**Projekt:** Dodání a instalace klim. jednotek v budovách Millenium a ÚSL, FNuSA

**Název:** Změnový list č.1 – více práce

**Projekt:** Dodání a instalace klim. jednotek v budovách Millenium a ÚSL, FNuSA

**Název:** Změnový list č.2 – méně práce

## 2) Objekt B Millenium

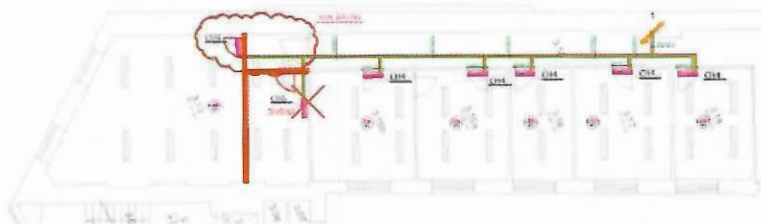
5.NP zrušena 1x vnitřní jednotka

1.NP (protetika ) zrušena 3x vnitřní jednotka a nahrazeno 1x venkovní a 2x vnitřní jednotkou multisplit.

- b) Zdůvodnění: Dispoziční změny v průběhu realizace klimatizací. Místnost serveru je chlazena stávající split jednotkou jež bude zachována beze změn. Tato místnost byla vyjmuta z dodávky klimatizací.

Obj. B v 3.NP: posun vnitřní jednotky.

Obj. B v 4.NP: posun vnitřní jednotky.

Obj. B v 5.NP: zrušení chlazení ve spisovně.
